**DICTAMEN TÉCNICO PRODUCTO DE LA REVISIÓN Y ANALISIS
FÍSICO DEL ESTADO DE RIESGO DE ESTABILIDAD Y
SEGURIDAD:**

QUE SE REALIZA A LOS EDIFICIOS COMPONENTES DEL CENTRO DE INVESTIGACIONES Y ESTUDIOS SUPERIORES EN ANTROPOLOGÍA SOCIAL -CIESAS-. SITUADO EN LA CARRETERA SAN CRISTOBAL-SAN JUAN CHAMULA S/N, BARRIO QUINTA SAN MARTÍN, SAN CRISTOBAL DE LAS CASAS, C.P. 29247

Imagen 4. Fisura entre muro y columna

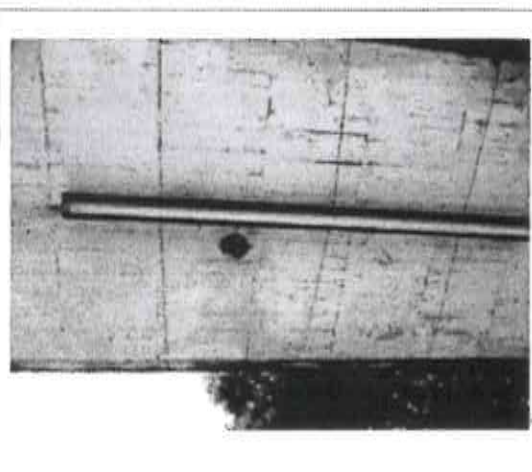
En las instalaciones del CENTRO DE INVESTIGACIONES Y ESTUDIOS SUPERIORES EN ANTROPOLOGÍA SOCIAL -CIESAS-, situado en la carretera San Cristobal-San Juan Chamula S/N, Barrio Quinta San Martín, San Cristobal de las Casas Chiapas. C.P. 29247 (Imagen 1). En un predio ubicado aledaño a un contexto inmediato que no presenta inestabilidad superficial (Imagen 2), el cual aloja al CIESAS (Imagen 3). Específicamente en el interior inmediato al acceso general en la delimitación del Portón ubicado en la colindancia oriente con la Carretera San Cristobal-San Juan Chamula, ejecutado con un sistema constructivo contemporáneo el cual conforma dos porciones de muro de mampostería sobre la cual descansa una losa y trabe invertida de concreto armado (Imagen 3), que se presenta en buen estado de conservación en muros, pero que evidencia falta de mantenimiento y filtraciones de humedad en la losa de cubierta hacia el lecho inferior (Imagen 4) que

Imagen 14. Filtración severa de humedad en muro

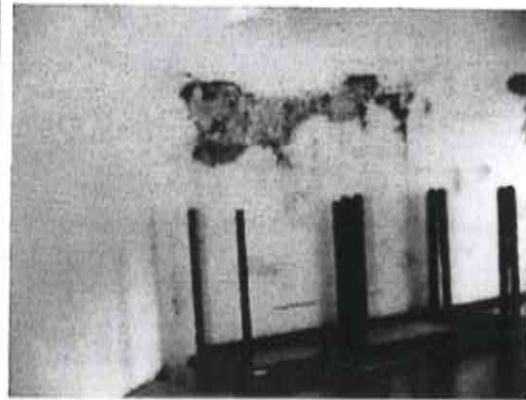
mantenimiento, que se transmiten hacia los muros inferiores divisorios de las Aulas 1 y 8 (imagen 14). Otras manifestaciones de problemas semejantes se observan en la cubierta del Aula 7, que presenta manifestaciones negativas de fisuras en pretil de techumbre (imagen 15), que están repercutiendo en plafón y la unión de aristas de losa en cantiliver con muro, en donde se advierten fisuras y humedad que repercuten en los muros de ésta zona (imagen 16).

- C) Se implementen medidas para efectuar reparaciones y sustituciones de elementos y procedimientos constructivos en mal estado por falta de mantenimiento impermeable de todo el complejo edificado, especialmente en el Acceso General del CIESAS; Zona de Bodegas y; Posgrado en Antropología Social.

Imagen 18. Acceso al área de Lectura de Biblioteca.

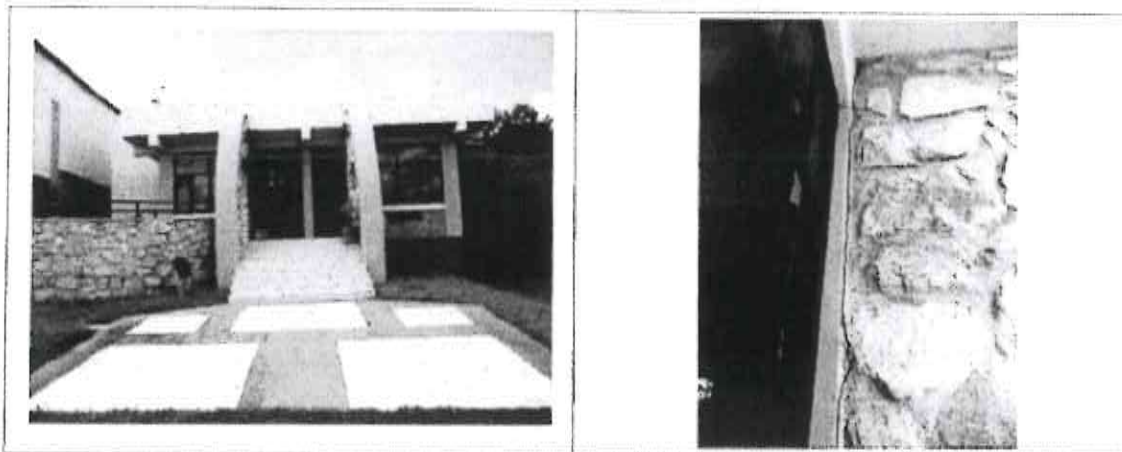
Continuando con el sembrado de edificios al interior del CIESAS, hacia el costado poniente se ubica la Biblioteca Jan de Vos en primer término (imagen 17), en la que se detectan fisuras en las superficies de la trabe inmediata al Acceso, en puntos cercanos a los muros de piedra (imagen 18), tal vez por falta de junta constructiva y golpeteo entre elementos durante los sismos, mismos que forman parte de dos cubículos en los extremos oriente y poniente del Vestíbulo que comunica con el área de Lectura (imagen 19). Ya en el interior de la Zona de Lectura se evidencian fisuras en el área de contacto entre muros divisorios de panel W con columnas y con trabes estructurales de concreto armado, lo cual no representa riesgo por inestabilidad. Sin embargo se observa entre el eje medio de columnas y el eje que limita ésta zona con el acceso al Acervo Bibliográfico, un área constructiva (imagen 20) que merece especial atención pues presenta diversas evidencias físicas que en conjunto pudieran resultar de riesgo. Si bien se observa que las superficies de piso terminado, losas y trabes de concreto armado no tienen diferencias de nivel ni desprendimientos de superficies, y que las columnas de concreto armado se encuentran plomadas, si se denotan fisuras que se corresponden con otras similares en su cara opuesta (imagen 21). Y si a eso se agregan escurrimientos de agua casi permanente (imagen 22) que pudieran estar afectando el estado físico del acero de refuerzo y del concreto de la trabe, y la presencia

- A) De manera urgente, se realicen las calas y reparación y en su caso sustitución de los procedimientos constructivos de los elementos estructurales de la zona de acceso a Sala de lectura, y área de comunicación de Sala de Lectura a Acervo Bibliográfico, para descartar cualquier indicio de falla que pudiera trasmitirse hacia los demás espacios componentes del mismo Edificio.

Imagen 22. Filtración de agua en Área de Lectura

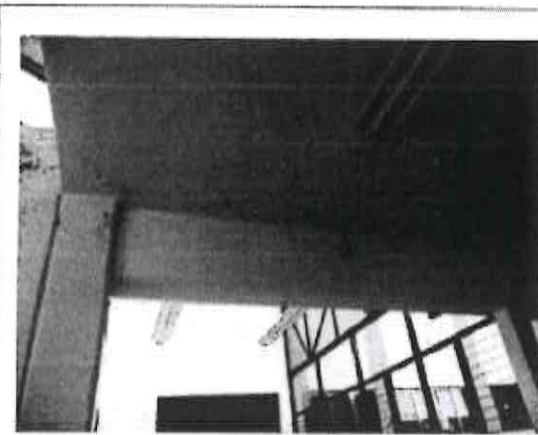
de fisuras en el lecho bajo de la cubierta de vigueta y bobedilla, de la cual se tendría que comprobar cual es su relación con el lecho superior del piso recubierto de loseta en 2ª Planta. A lo anterior habría que agregar el comportamiento diferencial de elementos estructurales que la tienen confinada, De lo cual se tiene una mezcla de aspectos necesarios de analizar minuciosamente en su conjunto, de manera urgente mediante el descubrimiento interior del concreto hasta identificar el estado de conservación del acero y del concreto y la condición que guardan entre si tales procedimientos constructivos. Ésta identificación de elementos dañados tiene realizarse de igual manera en las superficies de la trabe ubicada en el eje divisorio entre el acceso principal y el vestíbulo de acceso a la Sala de Lectura

Imagen 29. Grieta de piso en anexo a Dirección

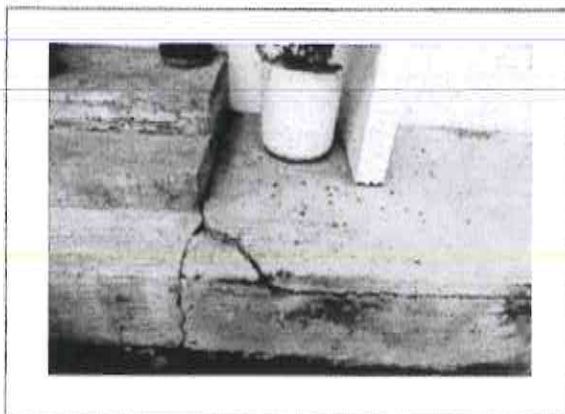
En el costado noroeste se ubica el Anexo de la "Dirección Regional" (imagen 28), el cual presenta fracturas de pisos exteriores (imagen 29), ocasionadas de manera natural de bido a ciertos asentamientos mínimos diferenciados del suelo, y por el tiempo que tiene de haber sido elaborado, aspecto no atribuible a los movimientos telúricos acontecidos en fechas recientes al momento actual. También se presenta humedad en muro divisorio interior (imagen 30) del "Baño" y "Privado de la Dirección", ocasionado por la falta de mantenimiento en azotea, el cual ocasiona la filtración de humedad a través del tinaco colocado en la parte superior de la losa.
